חוות דעת מומחה בית המשפט

ת.א. 555-07

התובעת: י' לרר (הנדסה) בע"מ

1. על פי החלטתו של בית משפט השלום בחיפה, בפני כבוד השופטת ריבי למלשטרייך-לטר התמניתי לשמש מומחה בת.א. 555-07 י' לרר (הנדסה) בע"מ נגד מבני תעשייה בע"מ ואח', בעניין דרישות לתשלום בגין עבודות נוספות, אשר בוצעו במהלך פרויקט המובל בקריית אריה בפתח תקווה, כמפורט מסעיף 71 עד סעיף 100 בכתב התביעה.

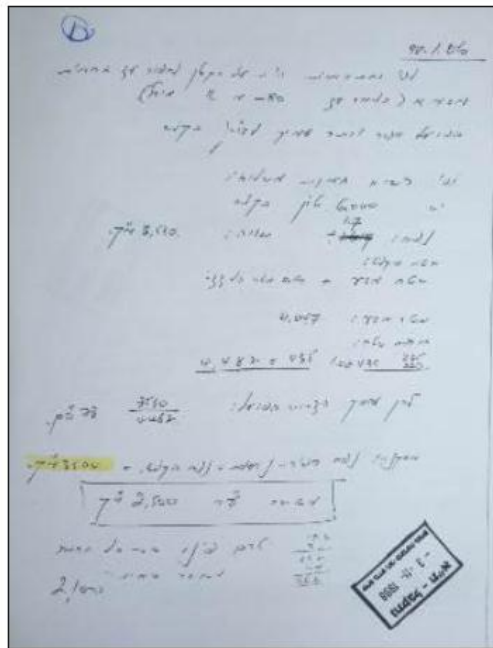
1.8.10. לטענת התובעת לרר בע"מ הפיקוח אישר חפירה נוספת בסך 2,500 קוב ב-

חפרנו לעומק 78 ס"מ אולם דרשנו רק עבור 60 ס"מ.

ישנו דף נוסף, שנכתב על ידי הפיקוח מתאריך 3.11.98, על פיו עומק החפירה בפועל מתחת למצע א', הוא 78 ס"מ.

ישבתי עם הפיקוח על החישוב כמויות, אח"כ הוא הסכים לאשר על החשבון 2,500 מ"ק לפי מחיר של 26.6 ש"ח/מ"ק.

הערה משפטית. אנחנו לא מכירים את המסמך. אנחנו לא יודעים מי ערך אותו. וגם לרר לא יודע. ברור שגדיש לא ערכו את המסמך הזה, כי יש חותמת התקבל של גדיש. ברור שזה לא גורם שהיתה לו סמכות לאשר. מסתייגים מהמסמך.

2.7.3. בתוכנית לביצוע מתאריך 10.11.1998 לאחר תחילת העבודה תוכנן קו חלופי

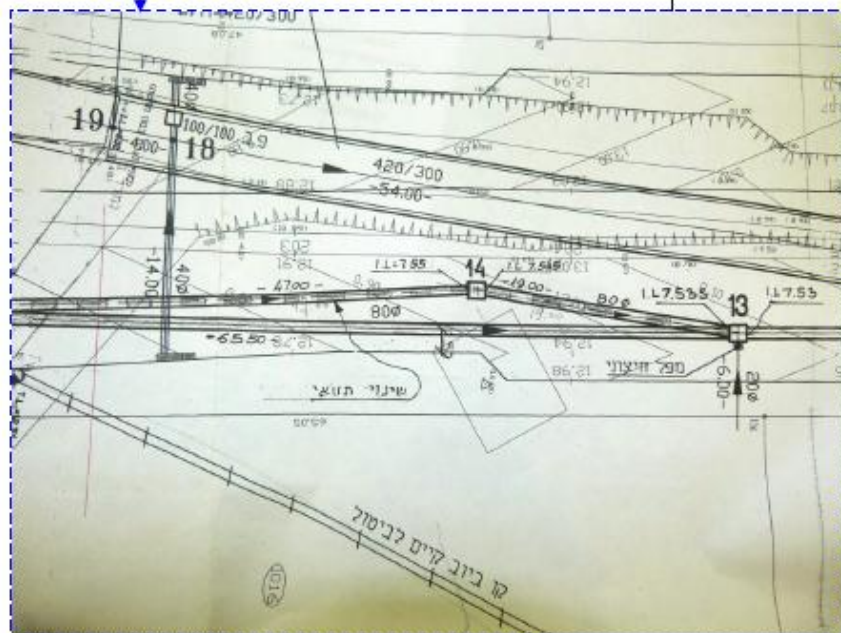
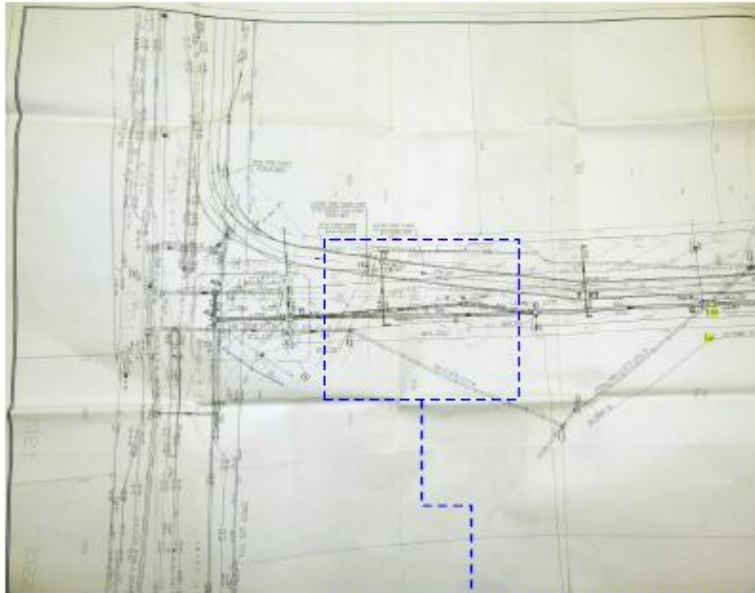
2.7.2. בתוכנית למכרז מאפריל 1998, מתוכננת צנרת ביוב בקוטר 80", העוברת

מתחת למבנה (אשר סומן בתוכנית).

מראה שבתוכנית של מימון מסומן מרובע בתוואי קו הביוב המתוכנן.

מציג תוכנית לביצוע מתאריך 10.11.1998 עם חותמת נתקבל מהפיקוח 22.11.1998

2.7.10.1. בתוכנית למכרז מיוני 1998 תוכננה צנרת ביוב העוברת מתחת למבנה.

2.7.10.3. המתכנן שיער כי המבנה ייהרס ולכן סימן את קו הביוב תחתיו, אולם דרישות להריסה והערות על כך לא נרשמו ובחזרה.

2.7.10.4. רק מס' חודשים לאחר תחילת העבודה נמסרו תוכניות לביצוע הכוללות מעקף.

מפנה לתמונה C/81:

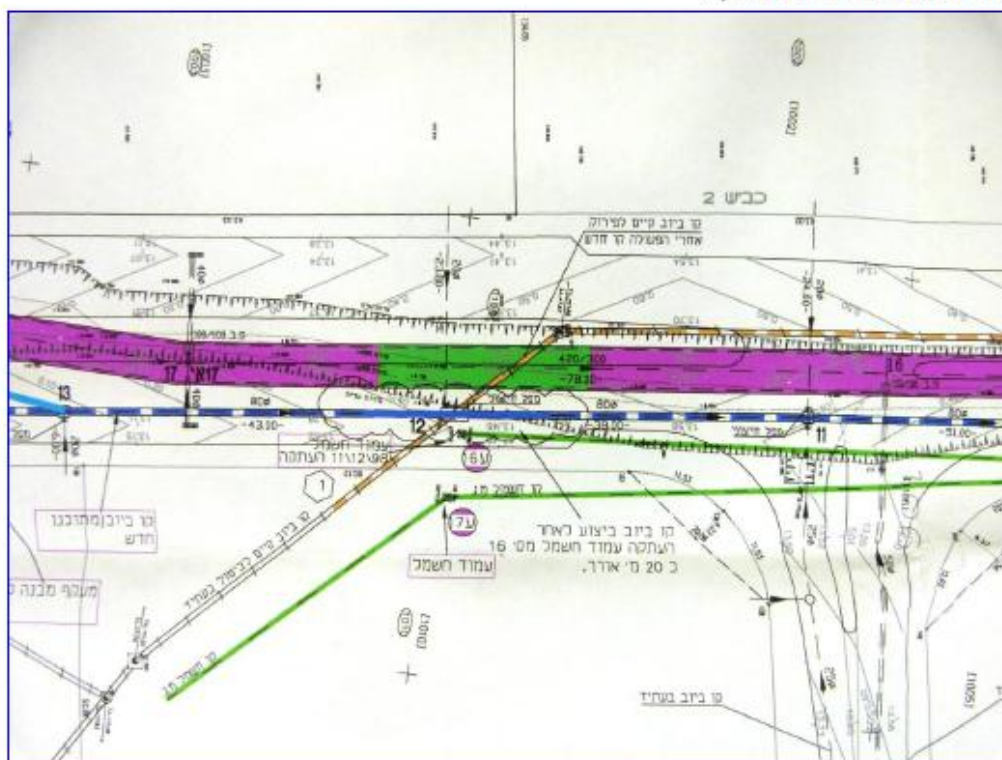
3.6.1. לטענת התובעת (לרר בע"מ), קטע מהמובל בסמוך לשוחה 12 בוצע בשלב מאוחר יותר.

מפנה לתוכנית הצבעונית בה מסומן קטע אזור שוחה 12 שבוצע באפריל 1999, כחצי שנה לאחר סיום ביצוע צנרת הכיוב בסמוך.

עמוד החשמל הוזז ולא היה אפשר לבצע את השוחה לפני שמזוים עמוד חשמל. מפורט בתצהיר שלי סעיפים 137-144.

בתמונה רואים את הקטיעה, השוחה עוד לא בוצעה. בתמונה ניתן לראות שקו הכיוב בוצע באופן חלקי, גם קטע המוביל לא בוצע עדיין, ורואים את עמוד החשמל מספר 16 שמפריע לביצוע העבודה.

מציג תוכנית מדידה:

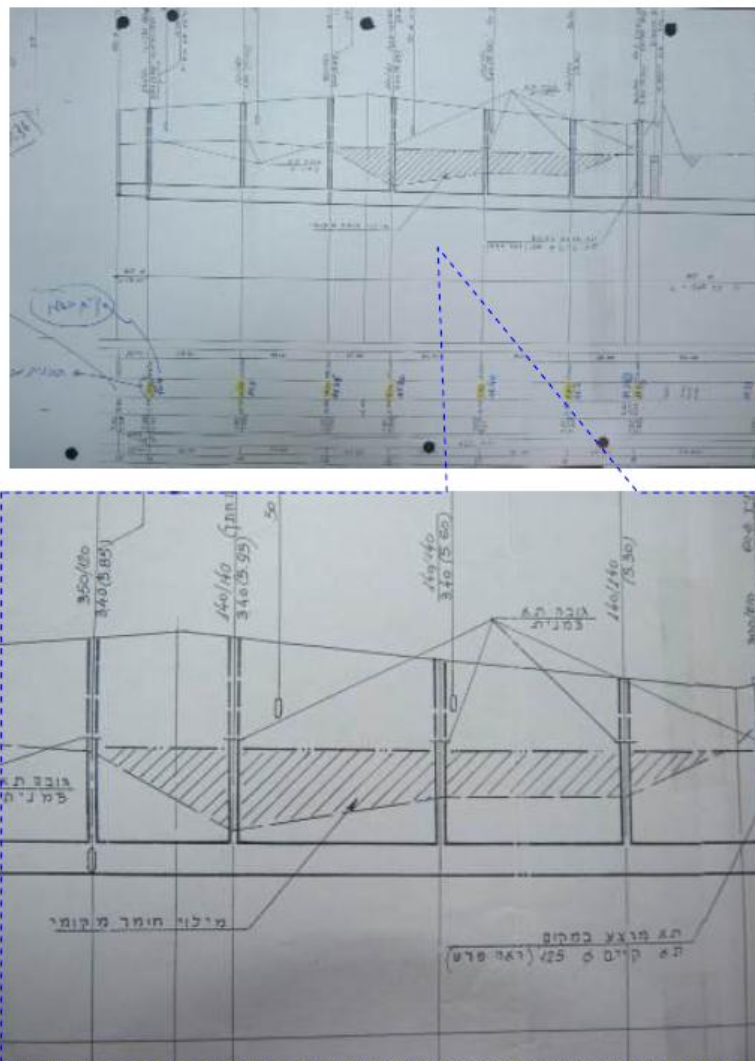
פרוטוקול הפגישה הוא בסדר גמור. אנחנו דנים במה שאין הסכמות לפרוטוקול. דנו בסעיף 2,4,13. בסעיף 13 דנו על עמוק הקו, על השוהות. לדעתי, רציתי להאיר את נושא התוכניות, חתך לאורך, מה שהמתכנן ידע מופיע בתוכנית. אנחנו מדדנו לפי שהתחלנו לחפור והעברנו את הנתונים לפיקוח את מה שמדדנו בשוהות, כי גם התשלום העתידי אמור להיות לפי הממוצע בין השוהות. אז היה הכי הגיוני למדוד רום מצב קיים באיזור השוהות. מה שמעניין זה רום מצב קיים שהמתכנן ציין, כתב מילוי.

באופני המדידה לא חשוב עומק החפירה, הוא נמדד רק לאורך.

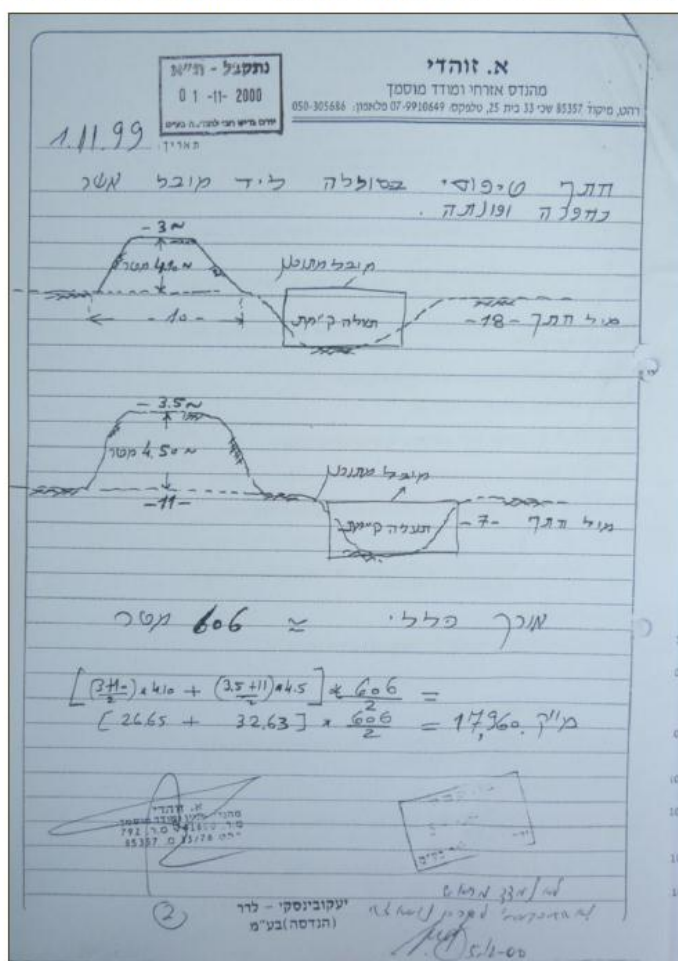
מפנה למדידות שקיבלנו מהקבלן בתחילת העבודות בשנת 1998. בתאריך 7.7.98 המדידות הוכנסו לתוכניות וראינו שמתאים למצב הקיים בשטח.

לאחר כשנתיים וחצי, בתאריך 1.11.2000 קיבלנו סקיצה (לא מדידה) המראה סוללת עפר בצידי התעלה, עם חישוב כמויות. כתבנו כי לא נמדד מראש.

על סמך הסקיצה הזו הוא דורש כסף - רוצה להדגיש כי השרטוט הוגש לאחר סיום העבודה, לאחר שבשטח לא היו סוללות עפר.
